Oggetto: **CUP 9775**

Progetto: Istanza per il rilascio del provvedimento di VIA nell'ambito del Provvedimento autorizzatorio unico regionale ex art. 27bis D.lgs.152/2006 e ss.mm.ii. relativamente al progetto "costruzione di un impianto di produzione di energia elettrica da fonte eolica di 5 aerogeneratori con potenza di 30 MW e opere di connessione alla RTN, sito nei Comuni di Andretta e Guardia Lombardi"

Proponente: Engie AGL Srl

Resoconto della quinta riunione di lavoro dell'8 luglio 2025 con Rapporto finale

Figura 51 – Distanza minima tra gli aerogeneratori di progetto

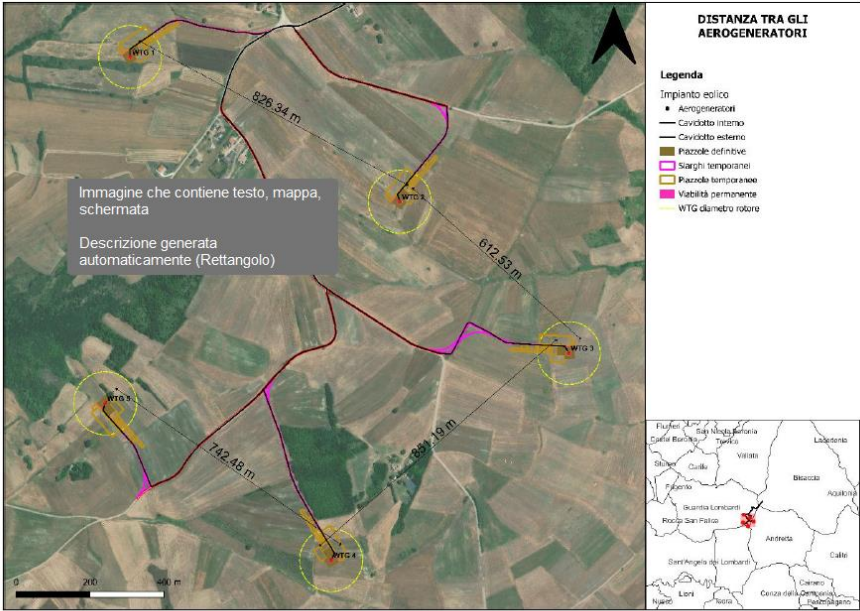
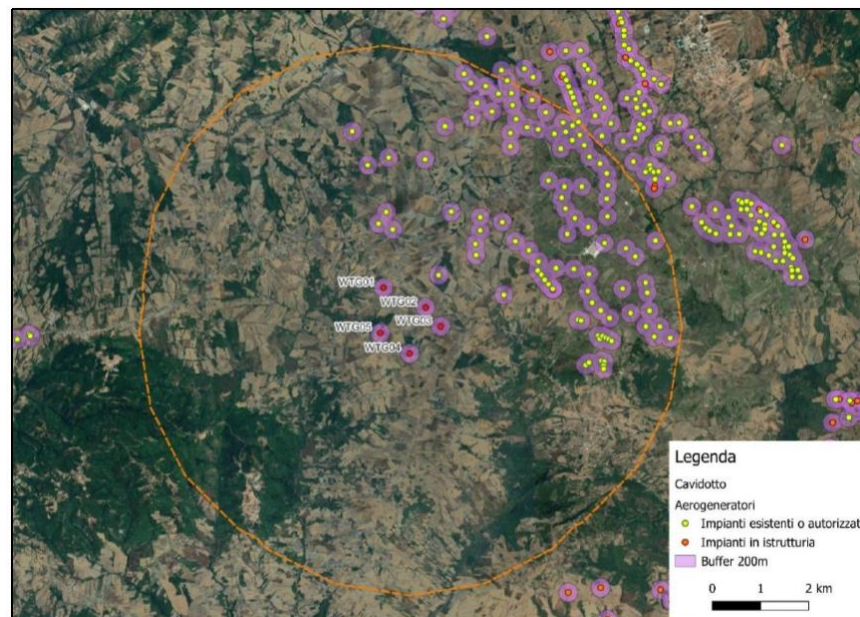
13	Si chiede di calcolare la inter distanza intercorrente, in un adeguato intorno del progetto in esame (buffer di 5 km), tra gli aerogeneratori in progetto e gli	Nell’elaborato “VINCA Valutazione di Incidenza Ambientale rev01”, sono stati esaminati i corridoi di volo più frequentemente adoperati alla fauna rilevata in campo (Figura 39 “rete ecologica Campania”) ed è stato valutato lo spazio utile tra gli aerogeneratori di progetto e gli impianti esistenti, autorizzati o in istruttoria (Tabella 27, Figure 51 – 52).	<u>Si ritiene il riscontro esaustivo</u>
